## WYJAŚNIENIA TREŚCI SWZ

Dotyczy postępowania o udzielenie zamówienia publicznego prowadzonego w trybie przetargu nieograniczonego pn.: **Przebudowa fragmentu DW 218 – ul. Kielnieńska na odcinku od obwodnicy S6 do wiaduktu kolejowego na styku Obwodnicy Trójmiasta z Obwodnicą Metropolitalną Etap I**

czy konstrukcja z przekroju projektu: *Rysunek nr 4665-PW-4-2-3.1 przekrój 6-6 – ul. Kielnieńska km 0+676*

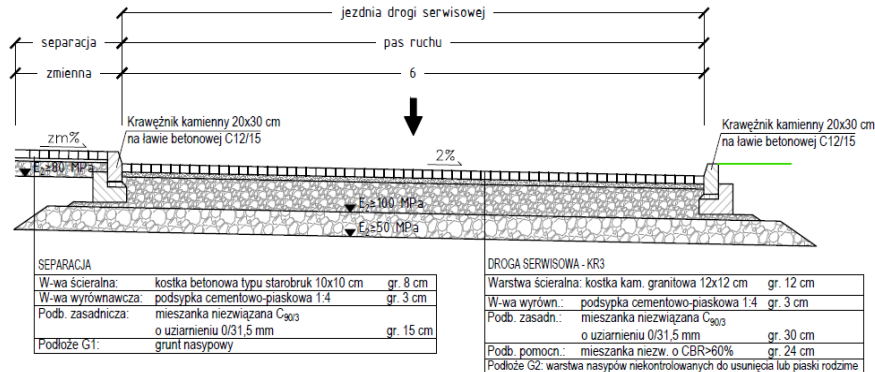
Prosimy o potwierdzenie, która konstrukcja jezdni drogi serwisowej jest poprawna, czy ta w części opisowej projektu wykonawczego *TOM 4.2 – Branża drogowa pkt.3.4.12*:

Zamawiający informuje, iż należy przyjąć konstrukcję nawierzchni zgodnie z rysunkiem nr 3.1, która jest zgodna z „katalogiem typowych konstrukcji nawierzchni podatnych i półsztywnych” (podbudowa pomocnicza z mieszanki niezwiązanej o CBR > 60 % gr. 24 cm).
